Vyjadrenie k pripomienkam

Pripomienky z Ministerstva životného prostredia, Sekcia geológie a prírodných zdrojov, Odbor geológie a štátnej geologickej správy

IBV SOKOLOVCE PRI VODÁRNI 1. ČASŤ, 2. ČASŤ

Zámer spracovaný podľa zákona NR SR č. 24/2006 Z. z. o posudzovaní vplyvov na životné prostredie

Obr. č. 10 Hladina a čerpané množstvo na vrte HS-1 (týždňové merania, 1/2013-7/2022)

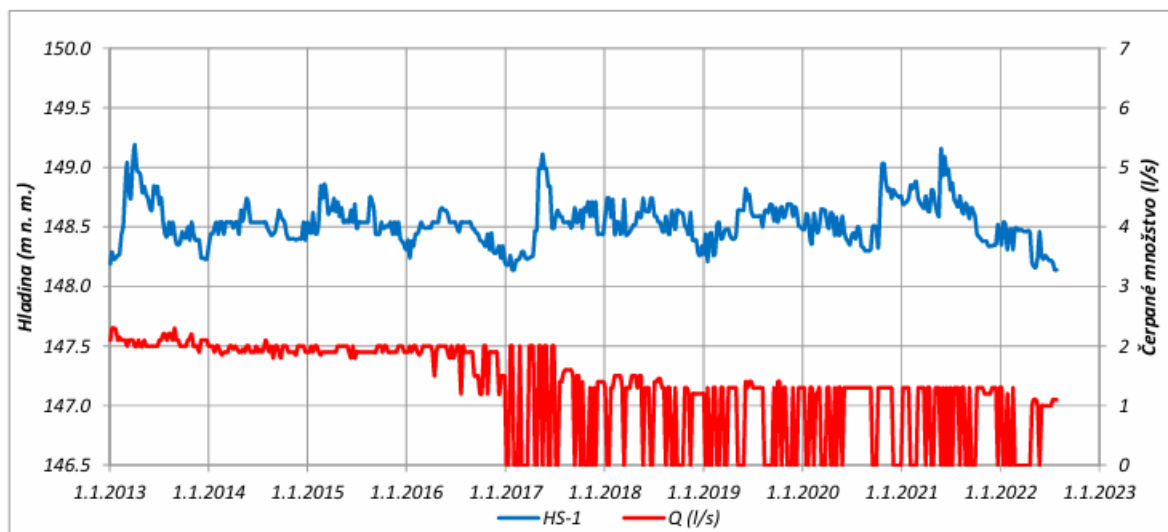
Pre vyššiu objektivitu je tiež potrebné uviesť max. a min. sezónnu úroveň hladiny PV, ako aj ďalšie základné hydrogeologické ukazovatele.

Vzhľadom na skutočnosť, že územie sa nachádza v priamom kontakte s Váhom a vodným dielom Sĺňava je výška podzemnej vody ovplyvnená jeho fungovaním. Druhým faktorom je nerovnosť terénu a z toho vyplývajúce rozdiely v hĺbke hladiny podzemnej vody pod povrchom. Tretím faktorom je intenzita čerpania podzemnej vody z vrtov. Množstvo čerpanej vody sa priebežne mení čo prirodzene vplýva na hĺbku HPV priamo vo vrte i v jeho okolí. Požiadavka uviesť sezónne zmeny je preto ťažko realizovateľná.

„Režim výdatnosti za hodnotené necelé tri roky vykazuje mierny vzostupný trend, a žiadny ročný cyklus kolísania.“ Jej súčasťou je aj nasledovný graf

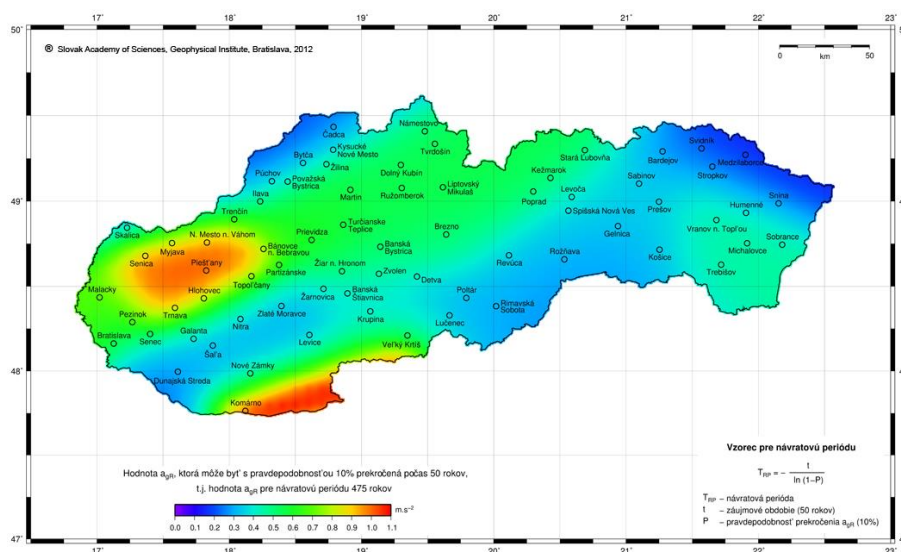
Žiadame doplniť údaje o seizmicite územia.

Podstatne nepriaznivejšia je poloha územia vo vzťahu k mape seizmického ohrozenia územia Slovenska v hodnotách špičkového zrýchlenia na skalnom podloží pre 475-ročnú návratovú periódu. Tá sa vzťahuje na skalné podložie. Riešené územie je na alúviu rieky Váh má štrkové a štrkopiesčité podložie.
